## FAQ-Nummer: 16-003

### Brandschutzvorschriften VKF, Ausgabe 2015

### Brandschutzrichtlinie 16-15 / Flucht- und Rettungswege

Thema: Anforderung Aufenthaltskonzept bei kleinen Beherbergungsbetrieben

Abbildung: „kleine“ Beherbergungsbetriebe mit  $\geq 3$  Geschossen.

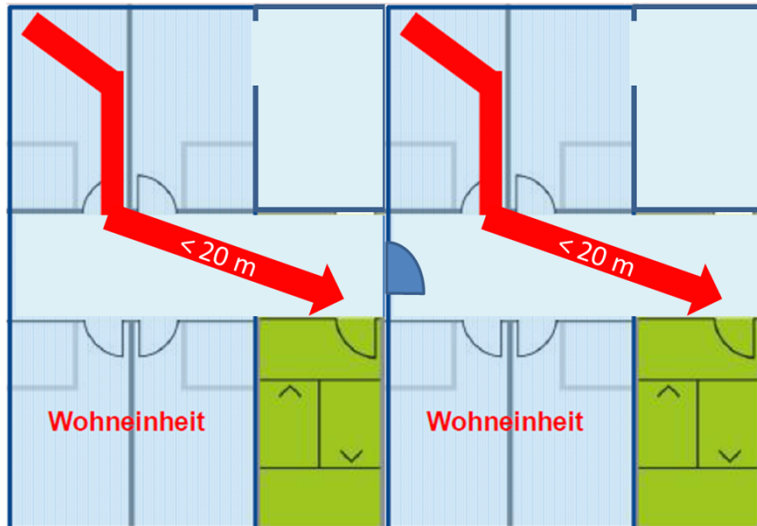
Müssen bei sehr kleinen Beherbergungsbetrieben [a], die 3 und mehr Geschosse aufweisen, jedoch die Fluchtwegdistanzen von jedem Punkt des Gebäudes zu einem vertikalen Fluchtweg unter 20 m liegt (siehe nachfolgende Abbildung) ebenfalls horizontale Fluchtwege zwischen den vertikalen Fluchtwegen eingeplant werden? Dies wird in den Vorschriften nicht explizit gefordert, der Abs. 1 der Ziffer 3.6.1 lässt dies jedoch vermuten. Oder würde entgegen dieser Vermutung für die horizontale Evakuierung und das Aufenthaltskonzept der Wechsel von einer genutzten Vorzone in eine andere als separater Brandabschnitt ausgebildete Vorzone genügen?

- Ziff. 3.6.1, Abs. 1 sieht vor, dass eine horizontale Evakuierung innerhalb eines Geschosses möglich ist. Dabei soll die Evakuierung in einen feuerwiderstandsfähig abgetrennten Bereich erfolgen, welcher über einen anderen vertikalen Fluchtweg erschlossen ist.
- In Beherbergungsbetrieben [a] (wie in Bild 2 dargestellt) in denen aufgrund der Fluchtweglänge die Evakuierung in die benachbarte Wohneinheit möglich ist, kann es genügen, die horizontale Evakuierung in diese, einen eigenen Brandabschnitt bildende Wohneinheit zu führen. Bedingung dazu ist jedoch, dass sowohl die in die vertikalen Fluchtwege führenden Türen als auch die Türe zwischen den beiden Wohneinheiten einen Feuerwiderstand von EI 30 aufweisen und die sichere Begehbarkeit (= nicht abschliessbar) zwischen den beiden Wohneinheiten organisatorisch jederzeit gewährleistet ist.
